Avviso di Sicurezza

Sistemi Philips Allura Xper R7.6-R8.1

Il ritardo dell'installazione del kit Lifetime Extension (LTE) nei sistemi Allura Xper R7.6-R8.1 può causare la rottura di un bullone di aggancio del motore per la rotazione intorno all'asse orizzontale e di un bullone di bloccaggio del tubo radiogeno.

Dicembre 2024

Figura 1: Bullone di aggancio del motore per la rotazione intorno all'asse orizzontale dell'arco a C

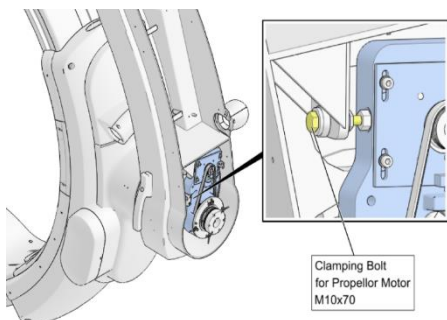
Philips ha identificato potenziali problemi di sicurezza con installazioni ritardate del kit LTE per i sistemi Allura R7.6-R8.1 che hanno più di 10 anni. Il kit include un bullone di aggancio del motore per la rotazione intorno all'asse orizzontale (vedere la Figura 1) e il bullone di bloccaggio del tubo radiogeno (vedere la Figura 2). Se uno di questi bulloni si rompe, parte del sistema non funzionerà come previsto.

Se l'installazione del kit LTE viene ritardata, potrebbe verificarsi la rottura del bullone di aggancio del motore per la rotazione intorno all'asse orizzontale e/o del bullone di bloccaggio del tubo radiogeno. Se ciò si verifica,

- Il bullone di aggancio del motore per la rotazione intorno all'asse orizzontale rotto può causare movimenti imprevisti dell'arco a C e potenziali collisioni con pazienti o astanti (vedere la Figura 3). Tali movimenti irregolari possono inoltre causare il falso rilevamento di una collisione da parte del sistema, con conseguente blocco dei movimenti motorizzati dell'arco a C.
- Il bullone di bloccaggio del tubo radiogeno rotto può causare il contatto del tubo con la copertura, causando rumore imprevisto e la comparsa di un'area nera (massimo fino al 25%) sull'immagine radiografica. Di conseguenza, l'area di interesse nell'immagine radiografica potrebbe essere oscurata, con conseguente necessità di un'ulteriore scansione.

Philips contatterà tutti i clienti interessati dal problema per organizzare una visita da parte di un tecnico di assistenza per l'installazione di un kit Lifetime Extension (riferimento FCO72200598). Alla data del presente Avviso di sicurezza urgente, Philips prevede che la soluzione sarà disponibile entro il primo trimestre del 2025.

Figura 2: Bullone di bloccaggio del tubo radiogeno

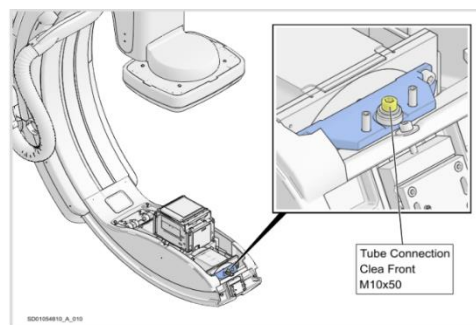
Un bullone di bloccaggio del tubo radiogeno rotto può causare la comparsa di un'area nera sull'immagine radiografica, che potrebbe oscurare l'area di interesse. Ciò potrebbe richiedere la ripetizione dell'imaging (fino a 1 o 2 immagini radiografiche o scansioni 3D aggiuntive), con conseguente ulteriore esposizione alle radiazioni. Tuttavia, si prevede che tali radiazioni aggiuntive non superino le soglie per le reazioni tissutali stabilite dall'ICRP (International Commission on Radiological Protection) per il rischio di malattia o lesioni.
